## 原子炉建屋換気系（ダクト）放射線モニタの変更可申請に伴う影響について

## 東海第二発電所 原子炉建屋換気系（ダクト）改造工事の概要について

補足－5【原子炉建屋換気系（ダクト）放射線モニタ改造工事  
の概要について】

## 原子炉建屋換気系（ダクト）放射線モニタ改造工事の概要について

原子炉建屋換気系排気隔離弁室内機器配置図

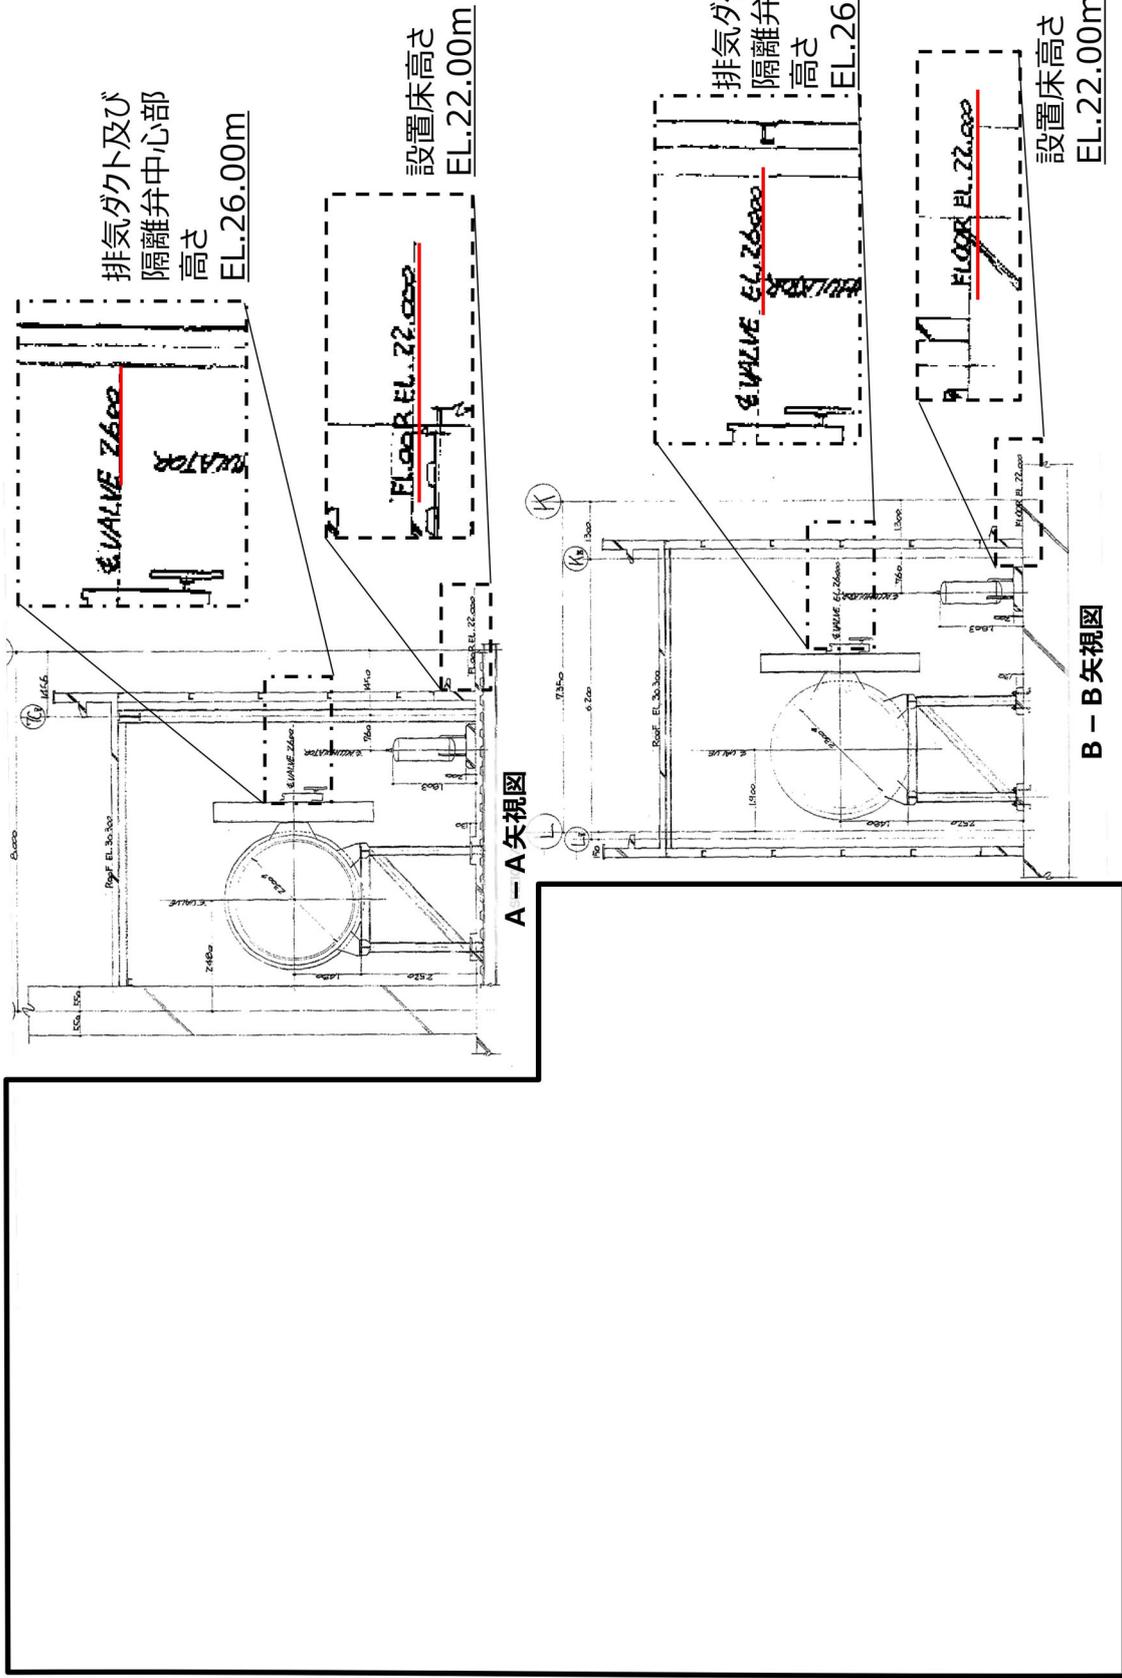
溢水防護区画番号	設置床（高さ）	溢水防護区画内における溢水防護対象設備である「C/S排気隔離ダンパ」の最下端を目安に設定。
現行	CS-3-2	EL.22.00m	なお、CS-3-2内においても排気ダクト及びダンパの配置（設置高さ）は同様。
移設後	CS-3-3	変更なし	
			溢水防護上の配慮が必要な高さ
			EL.24.00m以上
			変更なし

※ 当該溢水防護区画内における溢水防護対象設備である「C/S排気隔離ダンパ」の最下端を目安に設定。  
なお、CS-3-2内においても排気ダクト及びダンパの配置（設置高さ）は同様。

原子炉建屋換気系（ダクト）放射線モニタ 系統概略図

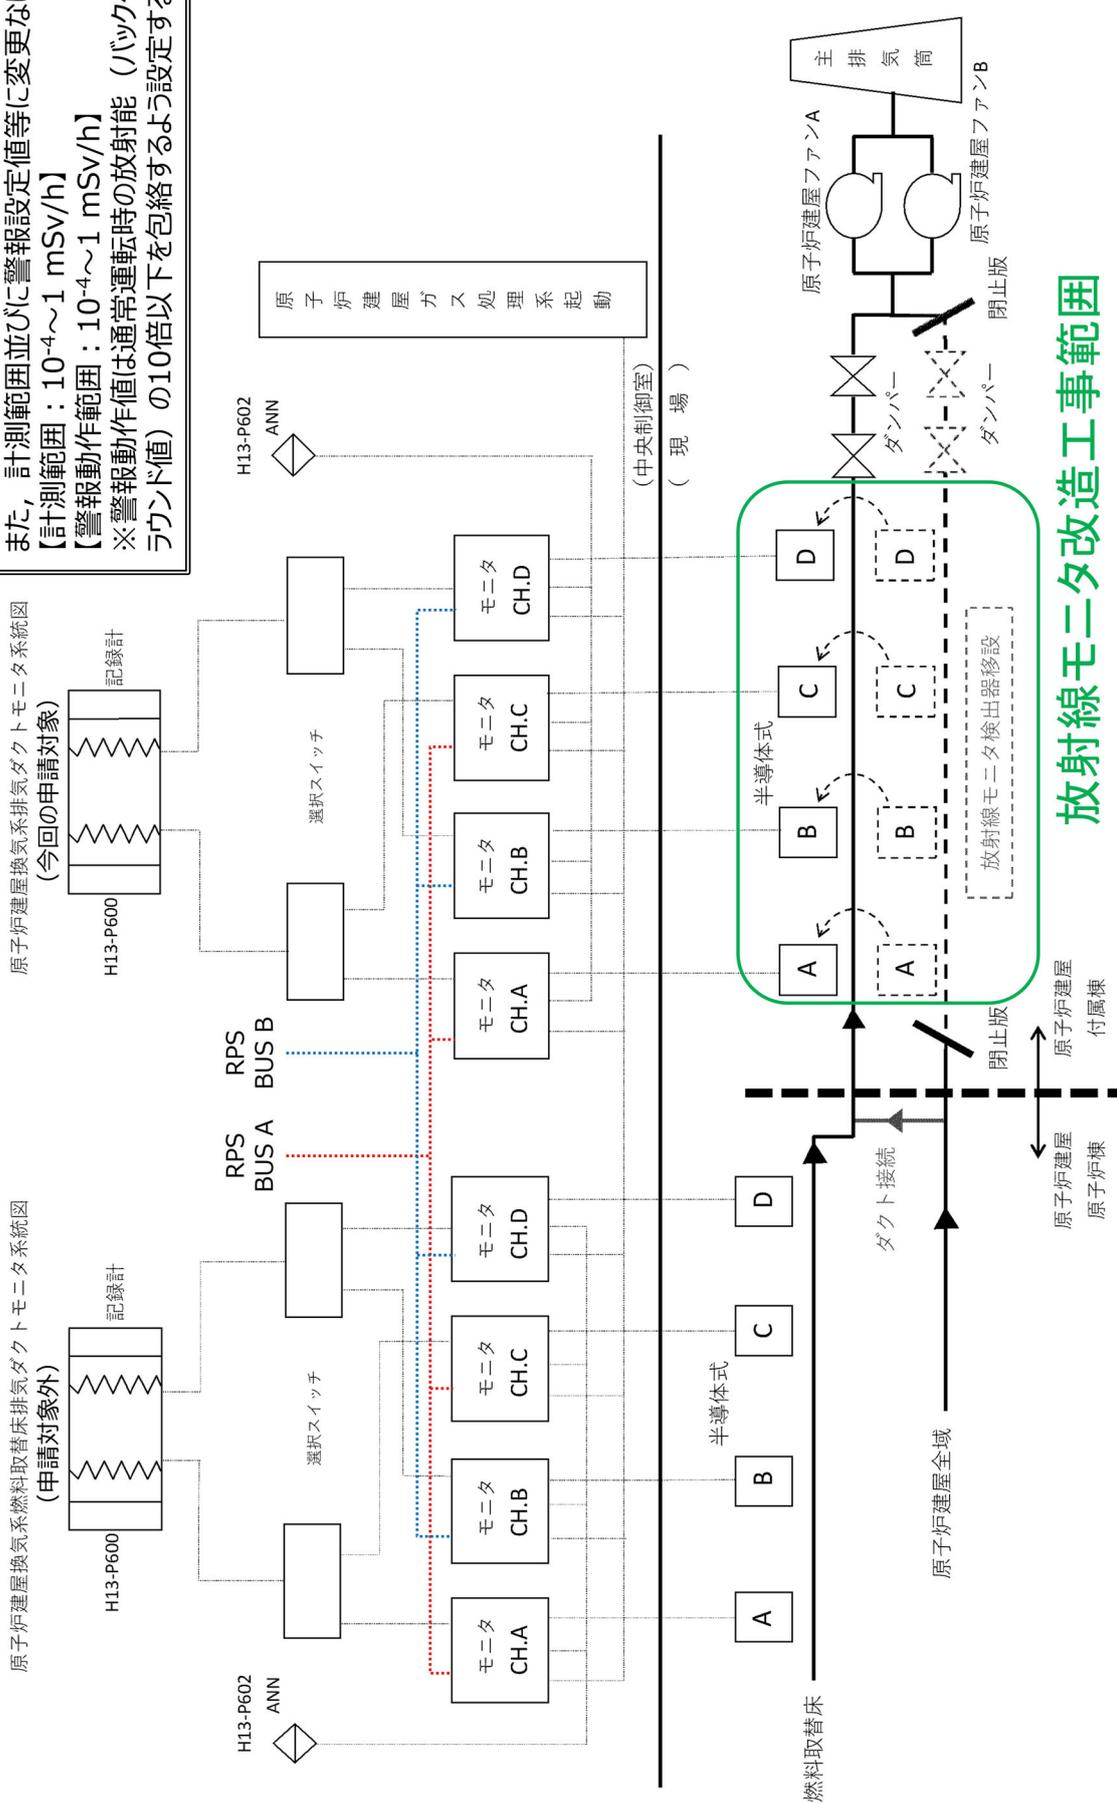
中央制御室側のモニタ等計装品は工事対象外。  
また、計測範囲並びに警報設定値等に変更なし。  
【計測範囲： $10^{-4} \sim 1 \text{ mSv/h}$ 】  
【警報動作範囲： $10^{-4} \sim 1 \text{ mSv/h}$ 】  
※警報動作値は通常運転時の放射能（バックグラウンド値）の10倍以下を包絡するよう設定する。
